# **ПАСПОРТ ДОСТУПНОСТИ**

**объект: Федеральное государственное образовательное бюджетное учреждение  
высшего образования «Финансовый университет при Правительстве  
Российской Федерации». Учебный корпус.**

**Адрес: г. Москва, ул. Кибальчича, д. 1**

**АКТ ОБСЛЕДОВАНИЯ  
объекта социальной инфраструктуры  
К ПАСПОРТУ ДОСТУПНОСТИ ОСИ  
№ \_\_\_\_\_**

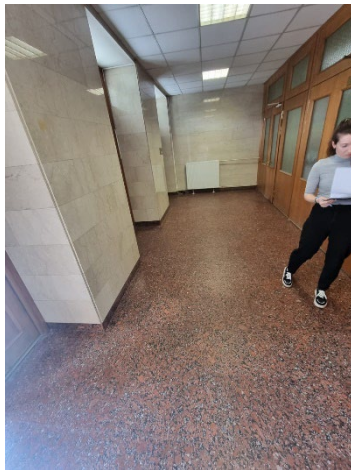
| Тактильные наземные указатели или изменение                              | наличие   | отсутствие   |  | Монтировать тактильные наземные указатели на пути движения на территории | п. 5.1.10 |

| Разметка для разграничения транспортного и пешеходного пути <i>(при совмещении путей)</i>                               | наличие  | отсутствие |  | Необходимо разграничить дорожной разметкой пешеходные пути в соответствии с п.5.1.4 СП 59.13330.2020 | п. 5.1.4                         |
| Доступные для инвалидов места отдыха через каждые 100 – 150 м <i>(при соответствующей протяженности путей движения)</i> | наличие  | отсутствие |  | Предусмотреть места отдыха для МГН.  | п. 5.3.1                         |
| Система средств информационной поддержки  | наличие  | отсутствие |  | Установка табличек для информирования с дублированием информации шрифтом Брайля                      | п. 5.1.3                         |

|  |                                  |                | Фото 11  |                                      |          |

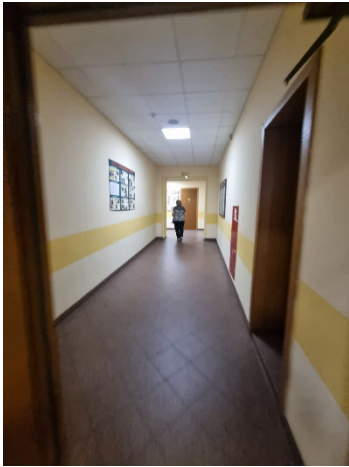
| Ширина рабочей створки  | не менее 0,9 м<br>(не менее 0,8 м в несущих конструкциях) | 0,8 м           |  | Привести в соответствие ширину дверного проема (не менее 90 см одной створки).<br>Применить решение с контрастным выделением дверного полотна и дверных ручек, п.6.4.1 СП | п. 6.1.5  |

| Ширина дверного проема   | не менее 0,9 м<br>(не менее 0,8 м в несущих конструкциях) | 1,6м           |  | Привести в соответствие ширину дверного проема (не менее 90 см одной створки). Применить решение с контрастным выделением дверного полотна и дверных ручек, п.6.4.1 СП 59.13330.2020. | п. 6.1.5 |
